改善箇所説明図

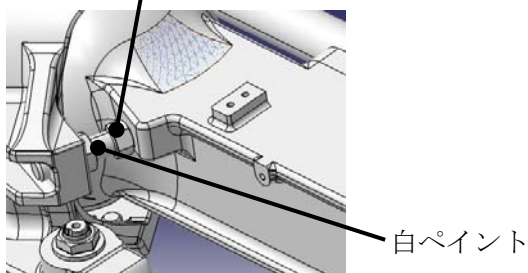
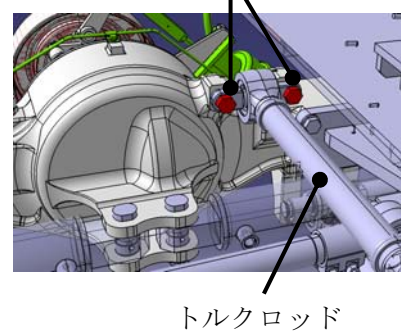
ホイール・クレーンの第3車軸ステアリング機構において、ステアリングストップ位置の調整が不適切なため、ステアリング最大操舵時に車軸がたわみ、上側トルクロッド取付ボルトに緩みが生じ、折損することがある。そのため、上側トルクロッドが車軸から外れて異音が発生し、そのままの状態で使用を続けると、サスペンションシリンダ取付け部が損傷して、最悪の場合、走行できなくなるおそれがある。

3軸ステアリングストップ

トルクロッド取付けボルト

全車両、第3車軸のステアリングストップの位置を調整するとともに、上側トルクロッド取付けボルトを交換する。なお、第3軸目のサスペンションシリンダ取付け部を点検し、損傷がある場合は取付け部を交換する。

識別：3軸ステアリングストップボルトに白ペイントし、識別する。
